Modulo per la presentazione delle osservazioni per i piani/programmi/progetti sottoposti a procedimenti di valutazione ambientale di competenza statale

ID: Codice procedura (ID_VIP/ID_MATTM): 12691

“Progetto di un impianto eolico denominato "Pitigliano" ubicato nei comuni di Pitigliano (GR) e Sorano (GR) costituito da 20 (venti) aerogeneratori di potenza nominale 7,0 MW per un totale di 140,0 MW con relative opere connesse ed infrastrutture indispensabili”

Immagine 1. Vincoli ex art. 136 del CBC dal PIT della Regione Toscana e zona approssimativa dove è progettato l'impianto industriale.

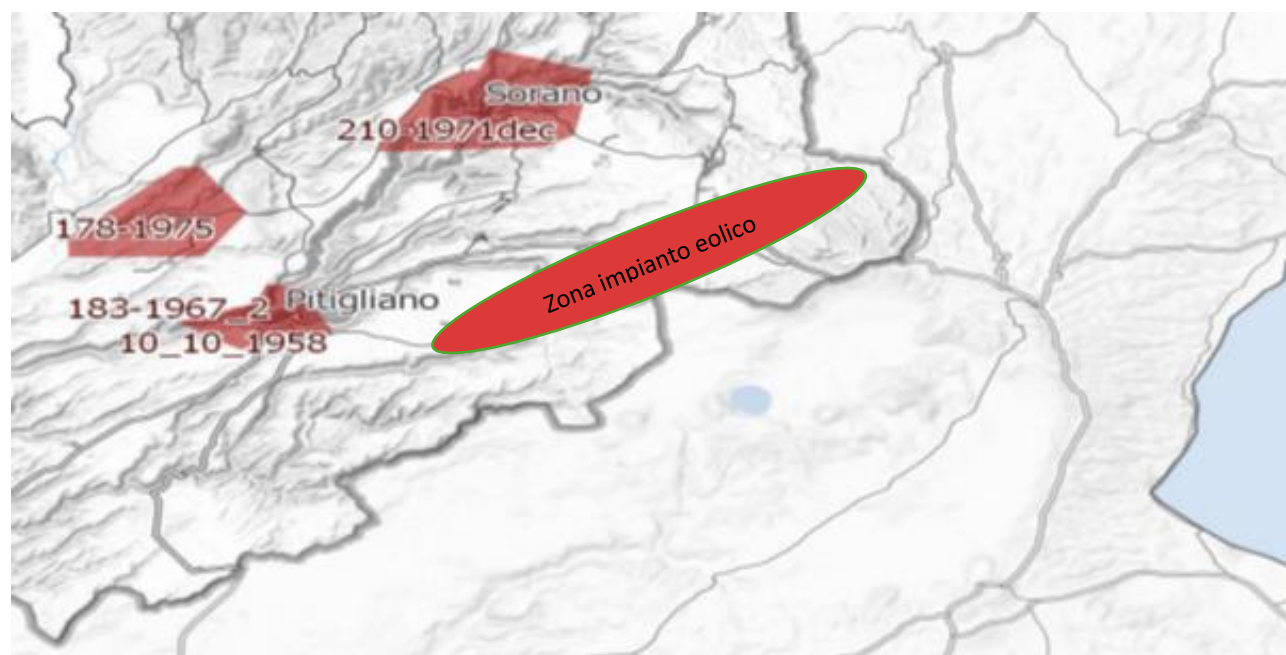
Al contrario si evidenzia che l'impianto eolico industriale citato non solo ricadrebbe con tutti e 20 gli aerogeneratori all'interno delle fasce di rispetto di 3 km dei due vincoli paesaggistici di notevole interesse pubblico esistenti nella Regione Lazio e con una parte di essi nel vincolo paesaggistico del centro abitato di Sorano (GR), quindi in aree non idonee all'installazione di impianti di energia rinnovabile. Addirittura, alcuni aerogeneratori sarebbero ubicati a poche centinaia di metri dai perimetri dei due vincoli paesaggistici laziali ex art 136 del CBC. (Nell'Allegato n. 3 sono riportate le immagini che illustrano in maniera dettagliata quanto affermato).

un'ulteriore incompatibilità con la tutela del Paesaggio.

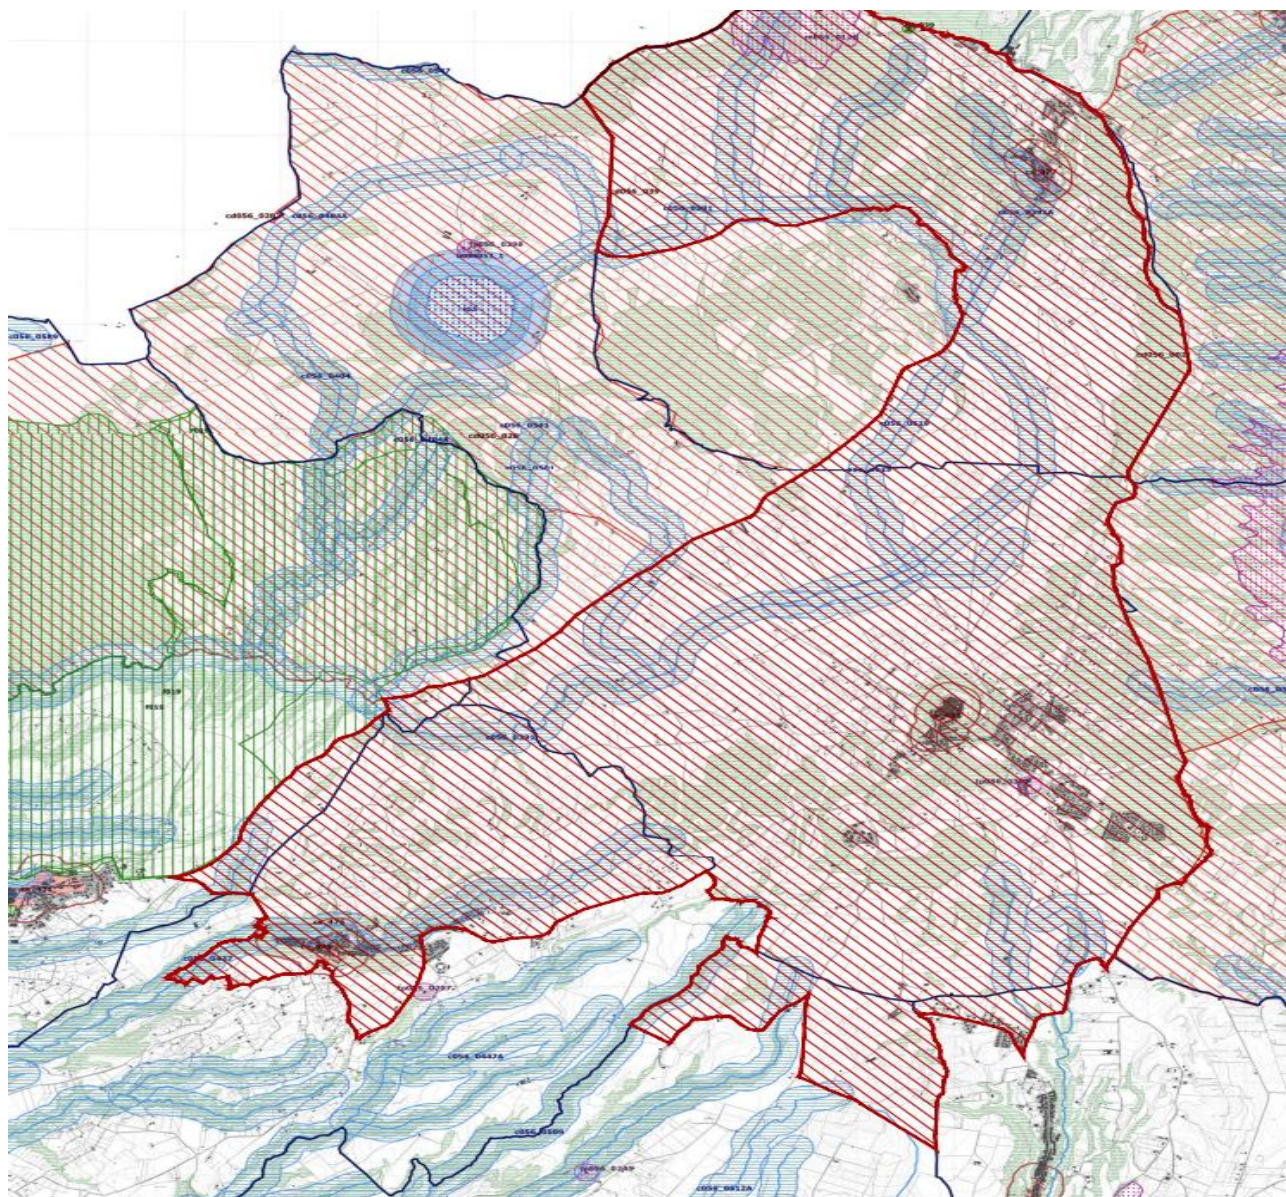
Come è illustrato nell'immagine si ribadisce che l'impianto industriale *Pitigliano* ricade completamente all'interno delle fasce di rispetto dei due vincoli di notevole interesse pubblico e lambisce quelle di un terzo vincolo e quindi come affermato dal Consiglio di Stato nelle sentenze citate, l'impianto è insediato in area non idonea ai sensi dell'art. 20 comma 8 lettera c quater del D.Lgs. n. 199/2021 e ss.mm.ii al contrario di quanto sostiene la proponente.

Si ricorda inoltre che il vincolo dell'”*Orlo della Caldera di Latera* ha cucito insieme i due vincoli enunciati e già esistenti della *Conca del Lago di Bolsena* (D.M. 24.10.1960 e D.M. 22.05.1985) e la *Conca del Lago di Mezzano* e territorio circostante (DM 22.05.1976 “*Conca del Lago di Mezzano e territorio circostante*” e DM 22.05.1984 “*Selva del Lamone*”) testimoniando, se ce ne fosse stato ancora bisogno, il notevole pregio paesaggistico di tutta l'area. Pregio paesaggistico arricchito dal valore naturalistico della confinante Riserva Naturale regionale *Selva del Lamone* con la sua Area Contigua e i vari siti *Natura 2000* e le due aree di importanza internazionale per gli uccelli, *IBA 099 Lago di Bolsena* e la *012 Selva del Lamone*. Inoltre, si segnala anche l'impatto sulle tradizioni agroalimentari con la zona DOC vino bianco di Pitigliano, del Pecorino Toscano DOP, dell'olio extravergine di oliva DOP Canino, la Lenticchia di Onano, il vino Aleatico e il fagiolo del Purgatorio di Gradoli e altri pregiati prodotti tipici locali del *Biodistretto del Lago di Bolsena* che comprende anche i comuni laziali interessati dall'impianto industriale.

Immagine 3. Cumulo di una parte di impianti eolici, fotovoltaici e geotermici industriali in progettazione ed esistenti intorno all’eolico industriale *Pitigliano*.

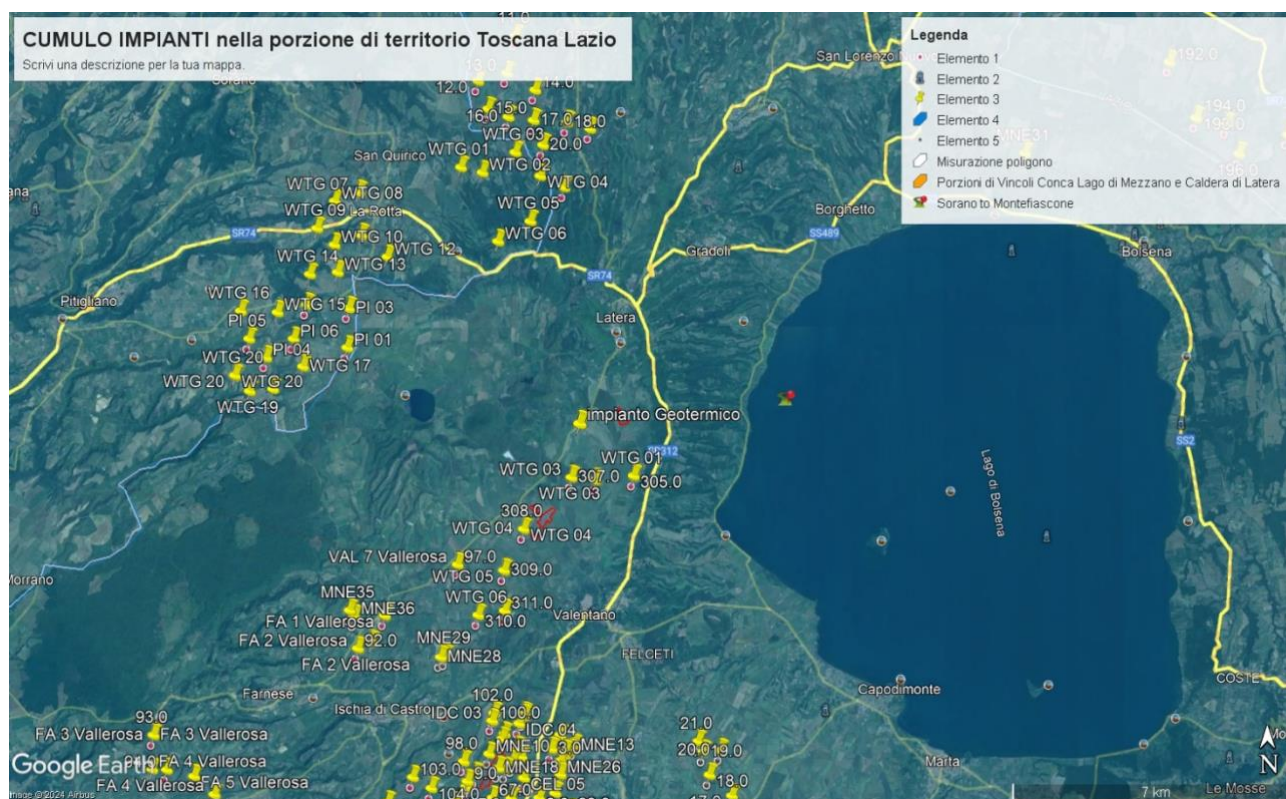
scale di studio (vasta, intermedia e di dettaglio...". Le analisi debbono non solo definire l'area di visibilità dell'impianto eolico industriale, **ma anche il modo in cui l'impianto viene percepito all'interno del bacino visivo.** Le analisi visive debbono inoltre tenere in opportuna considerazione **gli effetti cumulativi derivanti dalla presenza di più impianti".** Nella Relazione Paesaggistica e nello Studio di Impatto Ambientale prodotte dalla proponente come già evidenziato è stato ignorato il vincolo paesaggistico di notevole interesse pubblico ex articolo 136 del Codice dei Beni Culturali "*Ambito paesaggistico, geologico e geomorfologico dell'Orlo della Caldera di Latera ...*" Non vengono nemmeno citati gli impianti eolici in progetto al MASE, il *Rempillo* (6 aerogeneratori) e un altro in verifica amministrativa di 14 aerogeneratori e 72,6 MW. Ad oggi nei territori di Pitigliano, Sorano e in quello limitrofo potenzialmente potrebbero essere insediati 40 aerogeneratori alti 200 metri e larghi 170. Ma la Proponente si guarda bene dal citare gli altri impianti che creerebbero il cumulo e quindi maggiore impatto. Infatti, sul territorio della *Città del Tufo* (Sorano e Pitigliano) impatterebbero anche l'impianto eolico *Montarzo* di Onano con 13 aerogeneratori dalle dimensioni ricordate, l'altro eolico industriale nel territorio di Valentano con sette aerogeneratori (stesse dimensioni), gli impianti di Farnese con un minieolico di 3 Torri alte 60 metri già installate in località *Poggio del Crognolo* e l'impianto eolico industriale *Vallerosa* (7 aerogeneratori alti 200 metri e larghi 158 metri) in procedura VIA presso la Regione Lazio. Inoltre, altri impianti del minieolico già presenti a Valentano, Cellere e Piansano e due progetti eolici industriali con le stesse dimensioni (200 m x 170 m) nel Comune di Ischia di Castro. La valutazione del cumulo non prende in considerazione neanche gli impianti industriali di fotovoltaico e agrivoltaico in progetto a Farnese, Valentano, Ischia di Castro, Cellere e neppure l'impianto geotermico in procedura VIA al MASE, progettato nella *Caldera di Latera*. Quindi è stata effettuata una valutazione del potenziale impatto cumulativo non veritiera a dispetto di quanto affermato dalla Proponente che sostiene di aver preso in

considerazione uno spazio di 10 km intorno al suo impianto per gli impatti che si creerebbero.

ALLEGATO 3 VINCOLI PAESAGGISTICI ex ART. 136 del CBC Pitigliano e Sorano

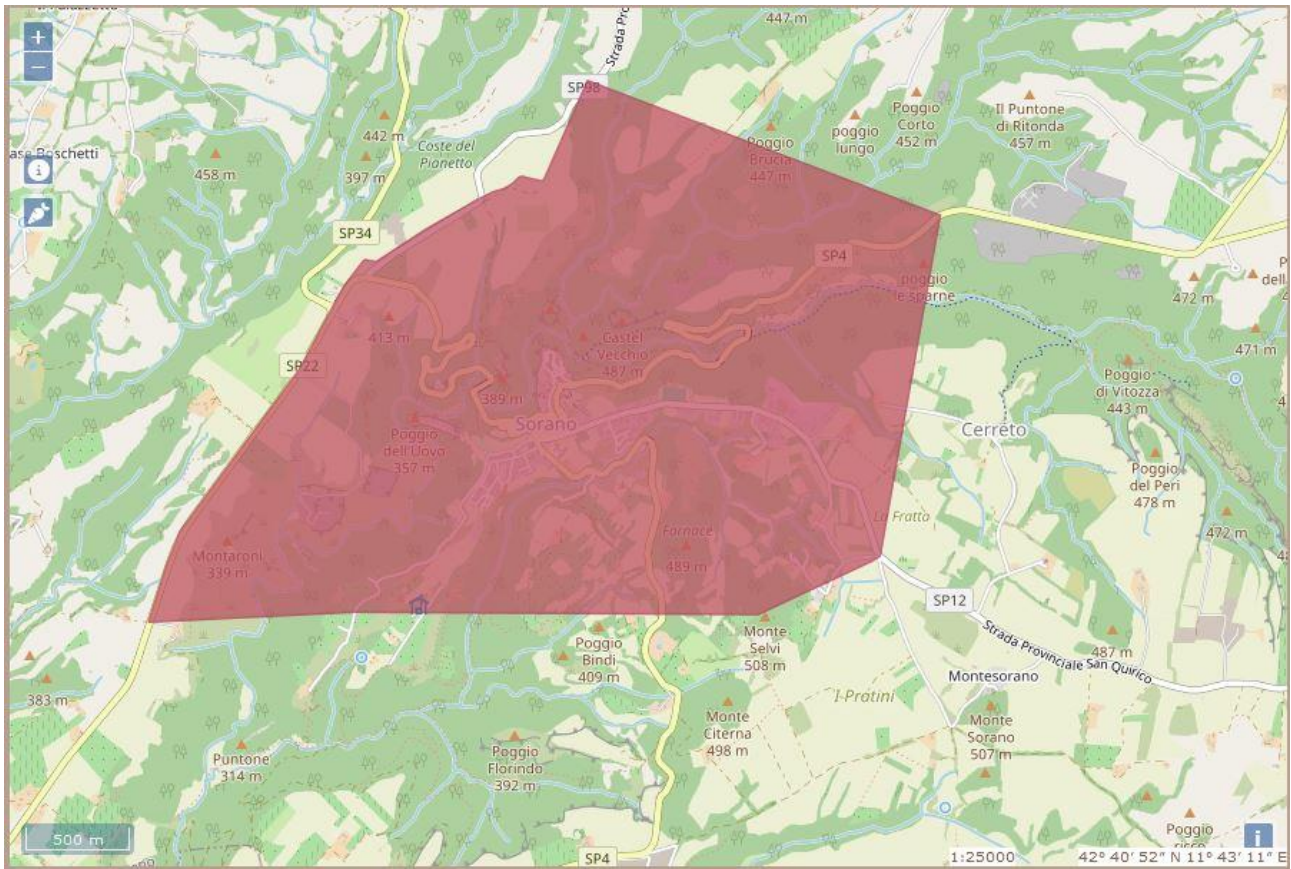
per il Comune di Pitigliano Codice Vincolo **90484** “*Zona del Centro Storico di Pitigliano ed area circostante caratterizzata da memorie storiche e da monumenti insigni*”, l’unico aerogeneratore interno alla fascia di rispetto di 3Km è il n.WTG.16 ml.2.900,00;

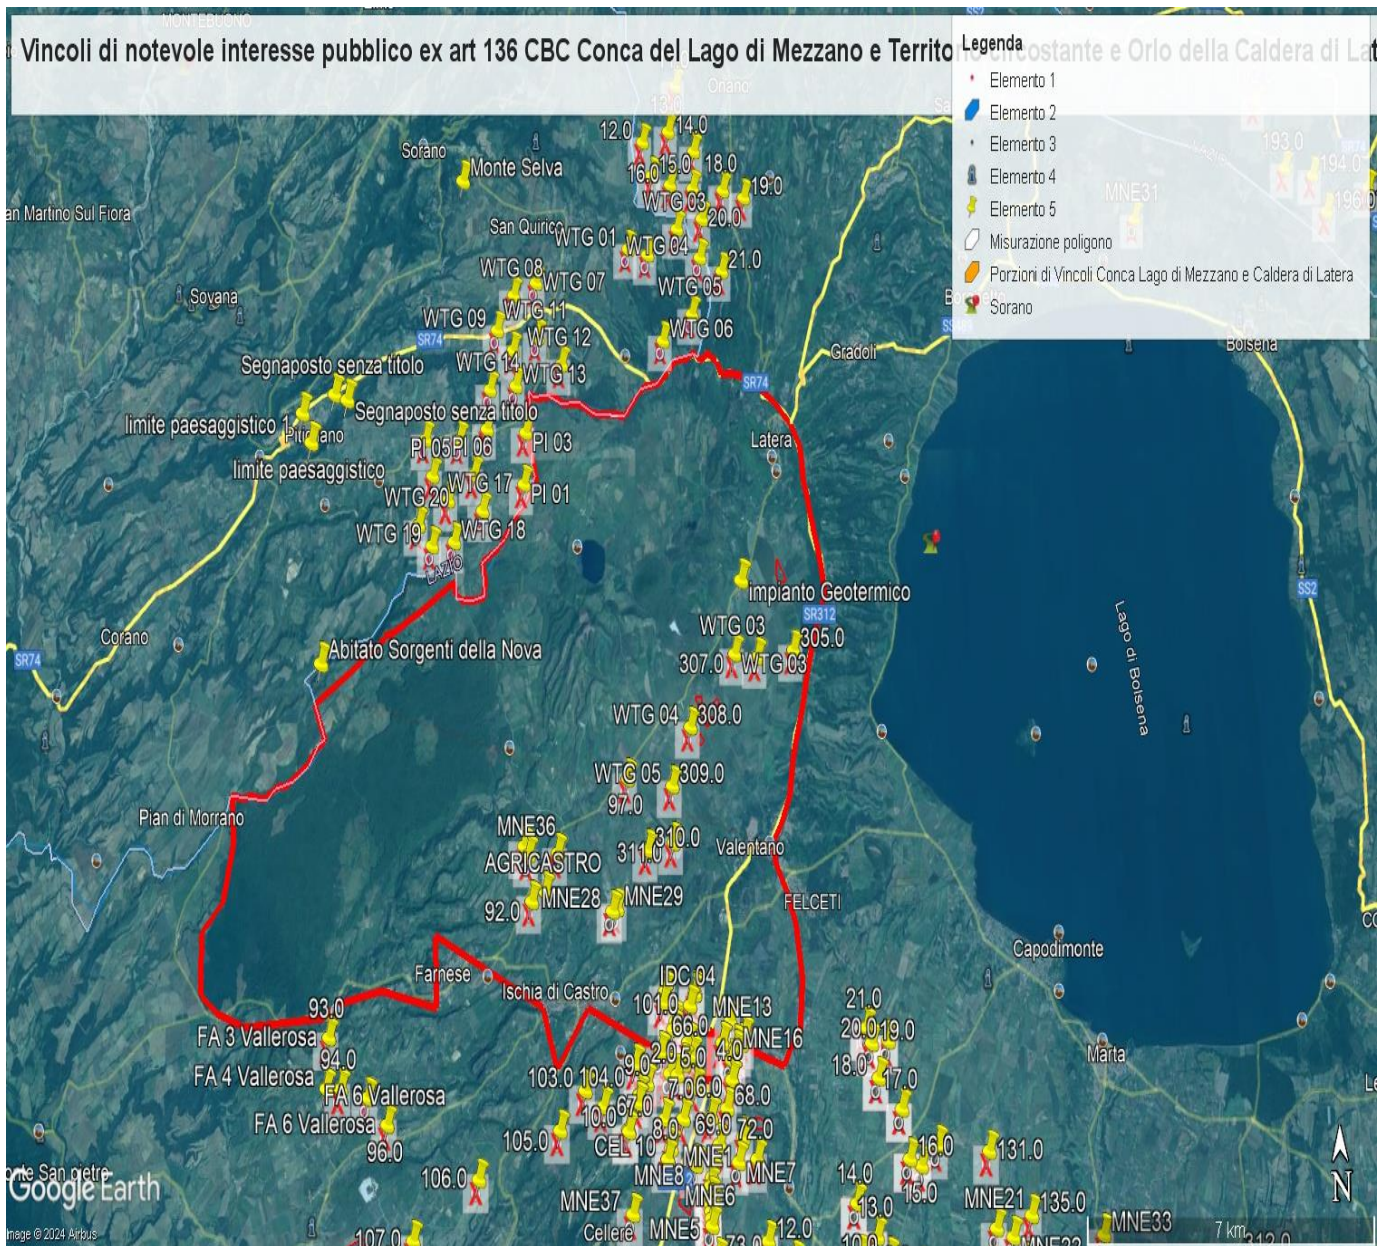
L'impianto eolico *Pitigliano* pur essendo esterno al confine provinciale e regionale ma nelle sue immediate vicinanze (a soli 100 metri i primi due aerogeneratori) oltre ad impattare sul territorio e sulle economie di cinque Comuni del Lazio (Farnese, Onano, Latera, Valentano, Grotte di Castro e Gradoli) si trova nelle fasce di rispetto dei Beni di notevole interesse pubblico, come si è evidenziate nelle Osservazioni precedenti, e crea degli impatti negativi anche sui beni naturalistici, come verrà dettagliato nell'Osservazione relativa alla Vinca. Inoltre, andrebbe a sommarsi al già enorme cumulo di impianti eolici e fotovoltaici e geotermici che creano una elevata criticità ambientale nella provincia di Viterbo e interferiscono anche con il territorio toscano come si può vedere dalle varie immagini dell'Allegato n. 3.

IMMAGINE n. 4 Mappa della intervisibilità degli impianti eolici elaborata dall'Associazione nazionale Amici della Terra. La mappa non è aggiornata comunque rende molo bene dell'enorme impatto visivo creato dal cumulo degli impianti.

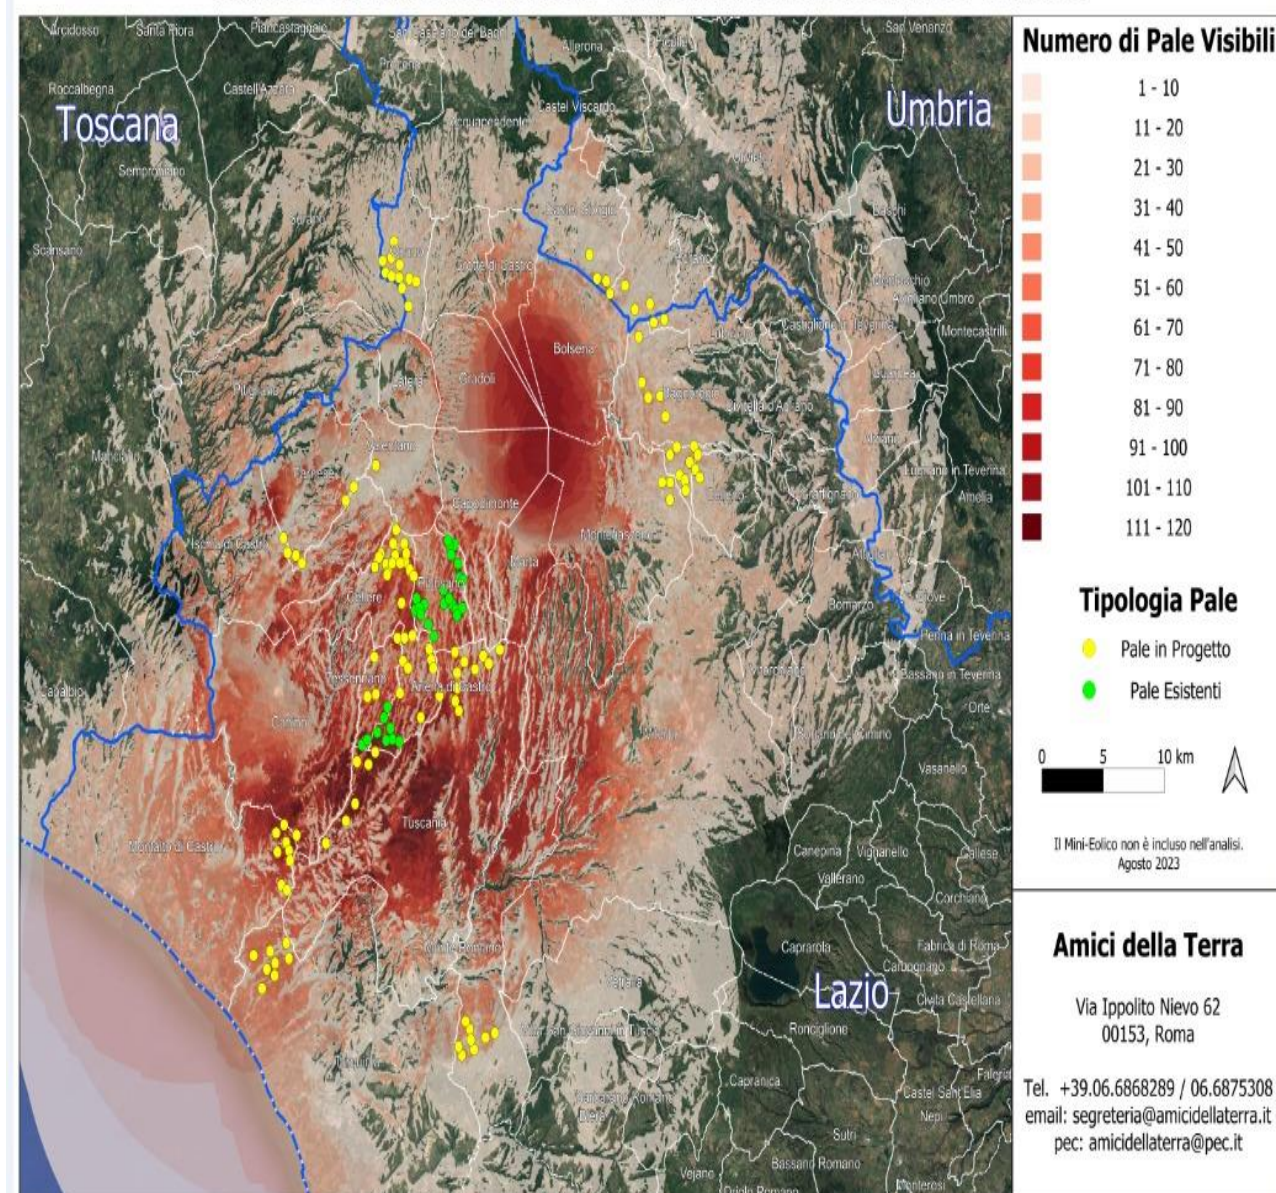
Se agli impianti eolici rappresentati qui sopra, che non comprendono né l'impianto eolico *Pitigliano* né le altre 14 pale del progetto eolico in verifica amministrativa sempre nel territorio di Pitigliano, si aggiungono le migliaia di ettari (7000 finora) di territorio occupato dagli impianti fotovoltaici e agrivoltaici e dalle altre tipologie appare chiaro il numero spropositato degli impianti FER nella Toscana meridionale e nella Tuscia.
